SØKNAD OM JUSTERING AV PLANENE FOR RØDVATN KRAFTVERK

Del 2 Røvatn kraftverk

- Overføring av Røvasselva til Hjertvatnet, endring av inntak og vannvei.

Søknad om justering av planer Røvatn kraftverk i Ballangen kommune i Nordland

Figur 5: Flerårs maksimale vannstander i Røvatn før (sort) og etter (rød) endring av inntaksplassering.

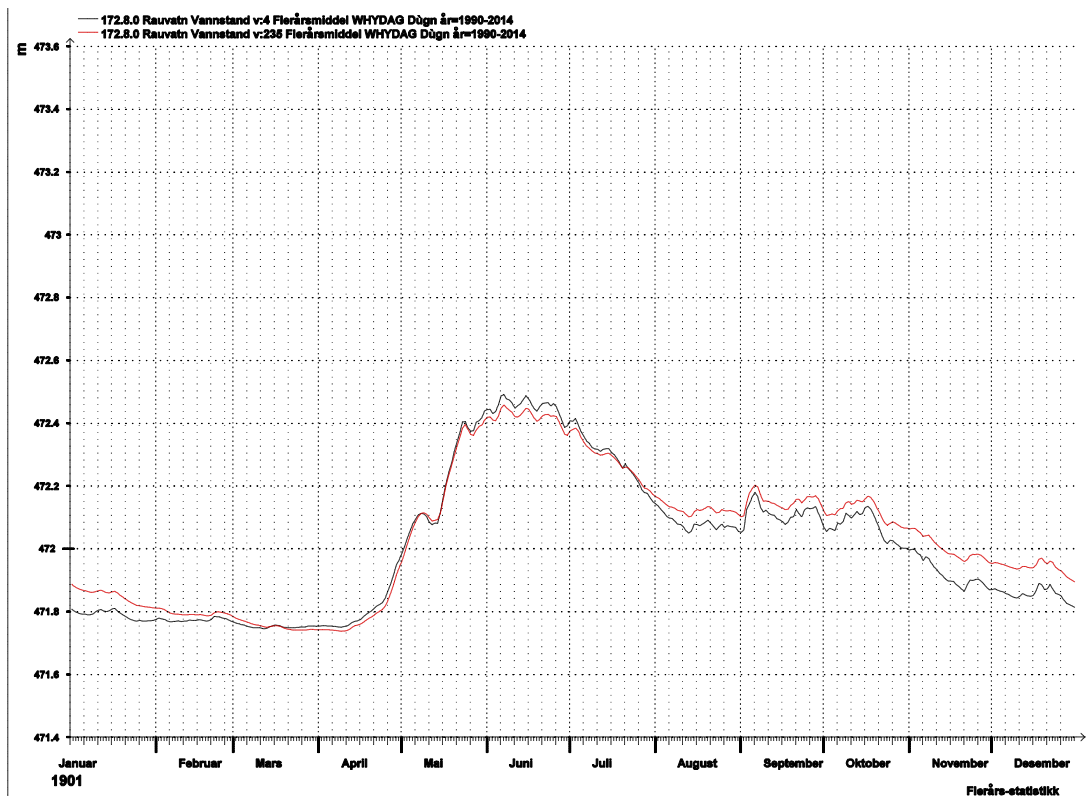
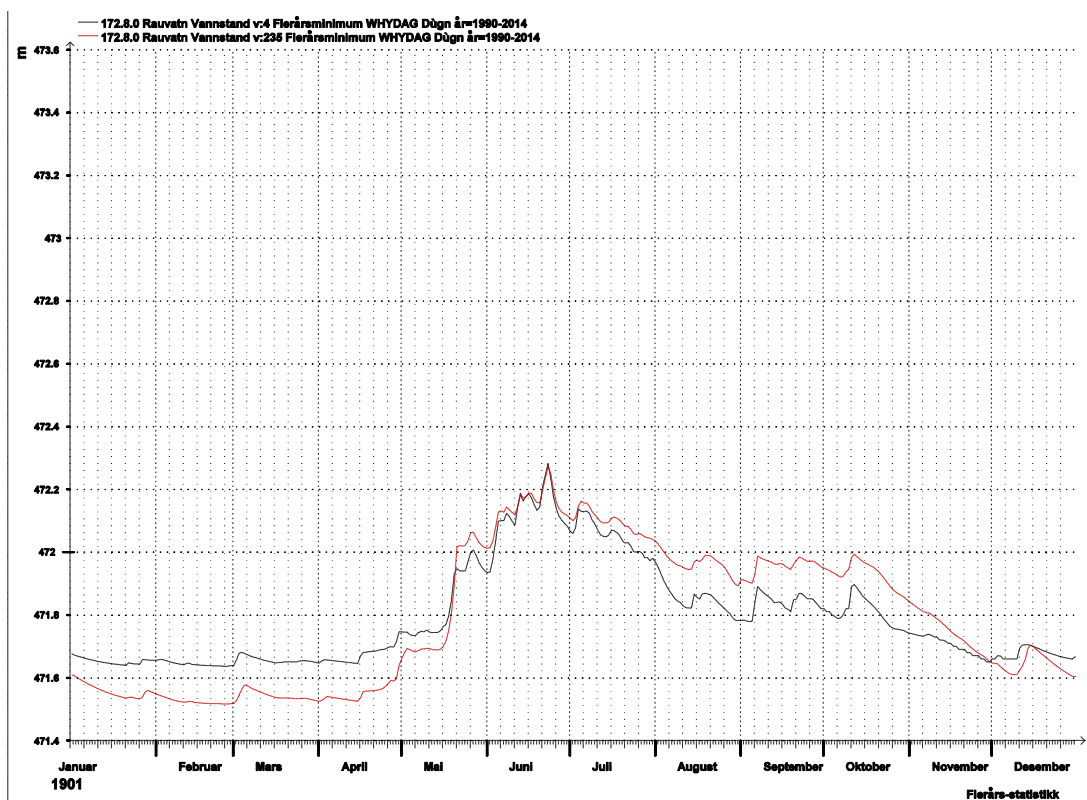
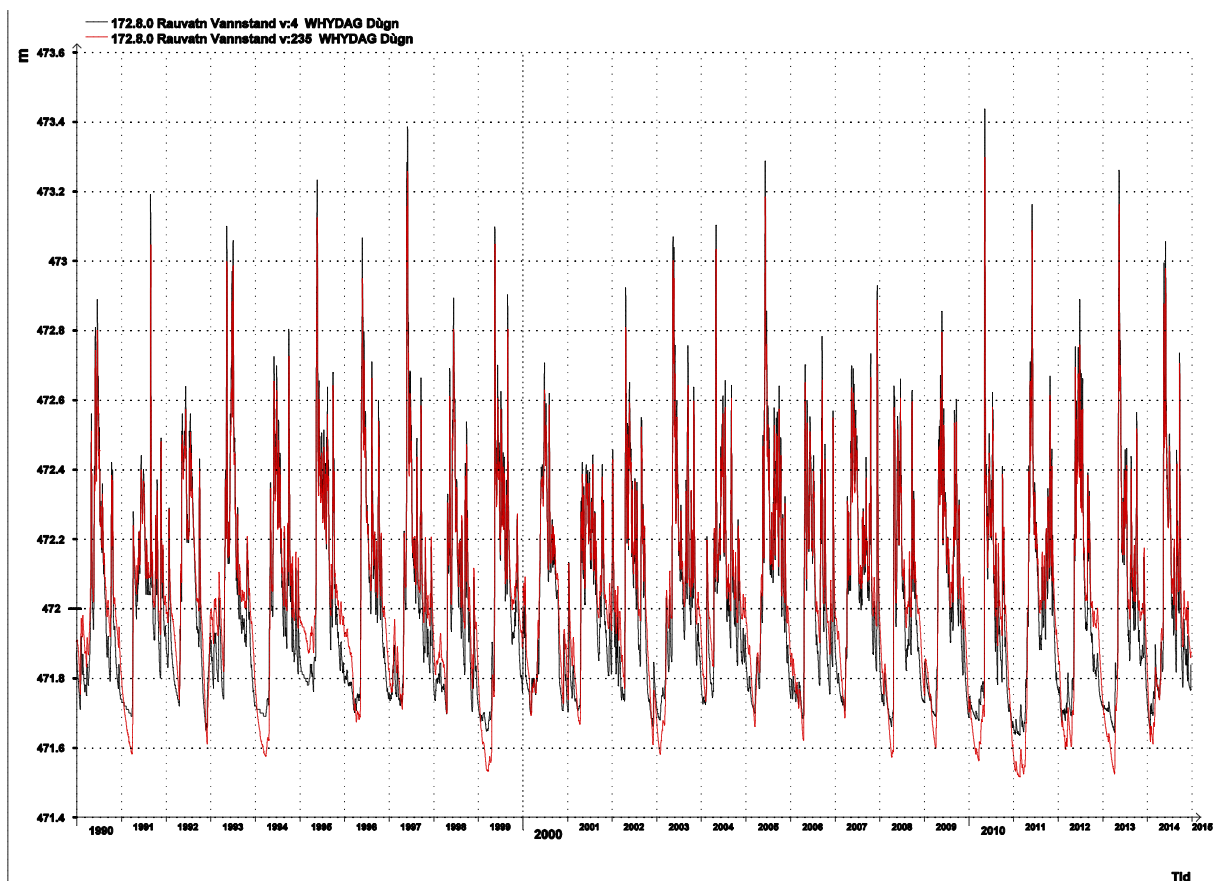
Med de valgte tersklene oppnås tilnærmet det samme vannstandregimet som i naturlig tilstand, eneste endring ut over de naturlige vannstandsgrensene er at de laveste vannføringene i perioden januar til mai er ca 10 cm lavere enn naturlig, og tilsvarende vil vannstandene i perioden august til oktober bli ca. tilsvarende høyere, se figur 8.

Vannføringskurvene for begge terskler og slipprøret kan justeres ved ei ny routingberegning i detaljplanfasen, da kan dette tilpasses mer detaljert, til en oppnår større samsvar.

Figur 9: Alternative tunneltraseer og ny plassering av inntaket i Røvatn.

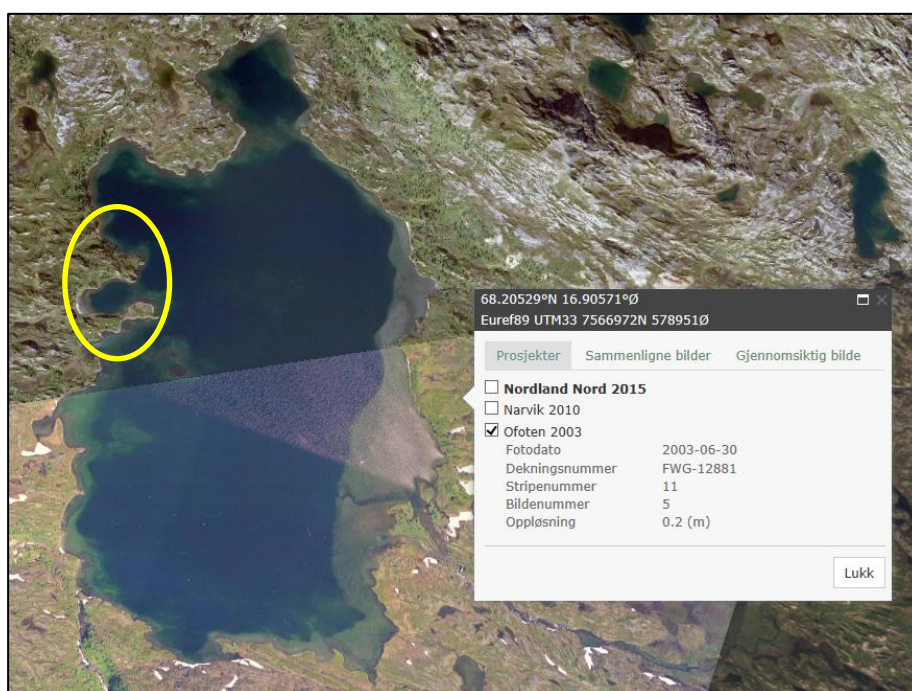
Avløpet fra Røvatn søkes overført fra inntak i Rødvatnet til Hjertvatn gjennom en tunnel på ca 2400 m. Dette er en endring i forhold til opprinnelig søknad hvor inntaket var plassert i utløpselva fra Rødvatn ca 50 m nedstrøms utløpet.

For overføringen fra Røvatnet planlegges det en tunnel på ca. 2400 meter til inntak i Rødvatnet. Tunnelen planlegges utført med en TBM- fullprofil borerigg. Med en diameter på 2200 mm, vil den ha et areal på ca. 3.8 m^2 . Det etableres en betongpropp/overgang til innstøpt rør ca. 400 meter inne i tunnelen.
